<b>Titel: Prüfung der Ablaufbohrung in der Mastwurzel</b>		
<b>AG-SB-2019-01-A-DE</b>		<b>Kategorie:</b>
<b>Gültigkeit</b>		<b>A - Sicherheitskritisch</b> <b>B – Empfohlen</b> <b>C – Optional</b>
<b>Betroffene Fluggeräte:</b>  MTO2017	<b>Betroffene Werknummern:</b>  Jeder AutoGyro MTO2017	
Auf das angegebene oder nachfolgende Problem wird im Wartungshandbuch Manufacturer Maintenance Manual (MMM) in letztgültiger Ausgabe verwiesen.		Siehe AutoGyro Webseite
Dieses Formular ist eine Reaktion von AutoGyro auf ein bei Wartungsarbeiten gefundenes Problem, welches eine Eingrenzung oder Korrektur erfordert, bzw. Eine Service-Information über Flugzeugmodifikationen. Unterstützung erhalten Sie bei AutoGyro unter Tel.: 49(0)5121 88056-00, oder Email <a href="mailto:airworthiness@auto-gyro.com">airworthiness@auto-gyro.com</a> .

Bild 1

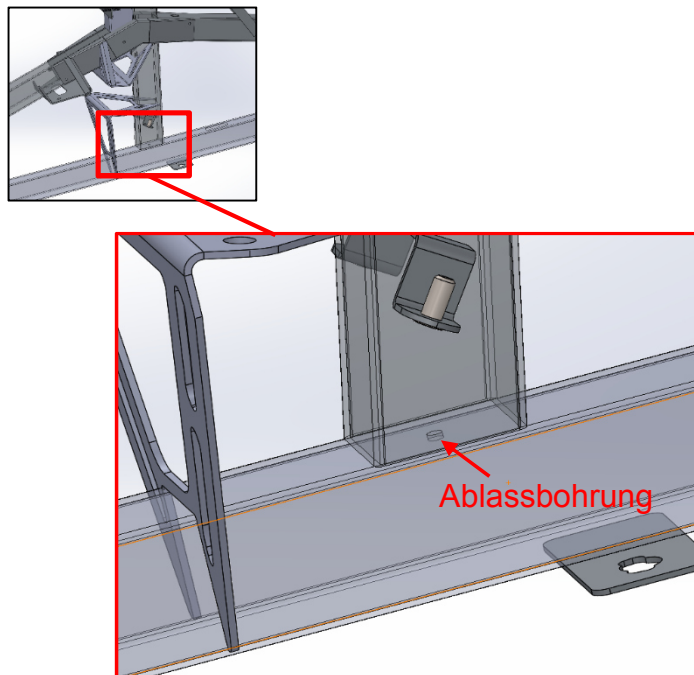
Es wurde festgestellt, dass bei einer geringen Anzahl der auf dem Markt befindlichen MTO2017 Rahmen, während der Herstellung des Hauptrahmens die Ablassbohrung der Mastwurzel (Bild 1) weggelassen worden sein kann.
